01 / 06 Synthese van de controle — COVER

Elektrische installaties op laagspanning en zeer lage spanning

Ninoofsesteenweg 770, 1701 Dilbeek

Organisme	Atlas Contrôle VZW · BELAC 663-INSP
Controledatum	18/11/2026
Uitgiftedatum	18/11/2026
Hercontrole voor	18/11/2027
Referentie	DOM-2026-77BMDR

01 VB1

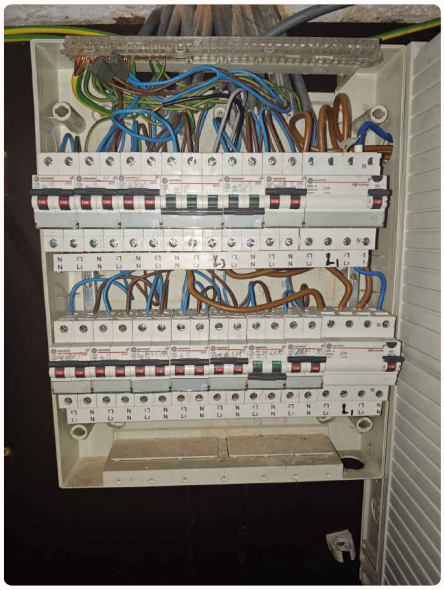
- 3.1.2 Situatieplan is niet aanwezig, is onvolledig of komt niet overeen met de installatie.
- 3.1.2.1 Niet elke elementaire stroombaan wordt met een hoofdletter aangeduid op het ééndraadsschema en verdeelbord. Niet elke lichtpunt, contactdoos en sturingseenheid is genummerd in volgorde, vertrekkende vanaf de beschermingsinrichting tegen overstroom van de elementaire stroombaan.
- 1.4.2.1 Bepaalde stopcontacten zijn beschadigd en/of zijn niet degelijk bevestigd.
- 3.1.2.1 Eendraadsschema is niet aanwezig, is onvolledig of komt niet overeen met de installatie.
- 4.2.2.3 De genaakbare, naakte onder spanning staande delen zijn niet op een afdoende wijze afgeschermd.
- 3.1.3.3 De nominale spanning dient duidelijk vermeld te worden op een oordeelkundig gekozen plaats.

5.2.1.5 De leidingen moeten over hun gehele traject bevestigd worden met aangepaste bevestigingsmiddelen.

OBSERVATIE 01

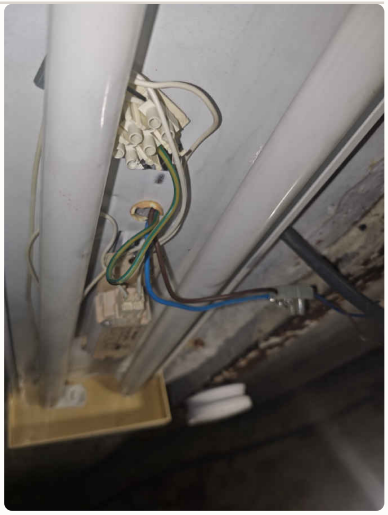
De genaakbare, naakte onder spanning staande delen zijn niet op een afdoende wijze afgeschermd.

4.2.2.3 | VASTSTELLING 04 | INBREUK

OBSERVATIE 02

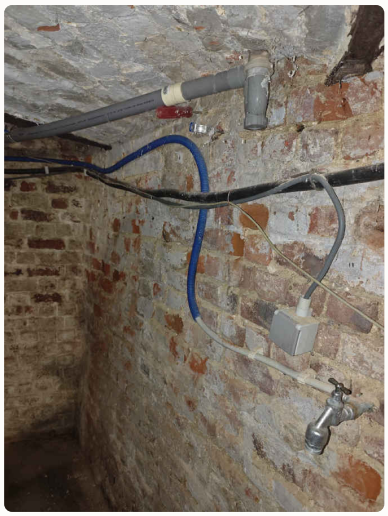
De leidingen moeten over hun gehele traject bevestigd worden met aangepaste bevestigingsmiddelen.

5.2.1.5 | VASTSTELLING 07 | INBREUK
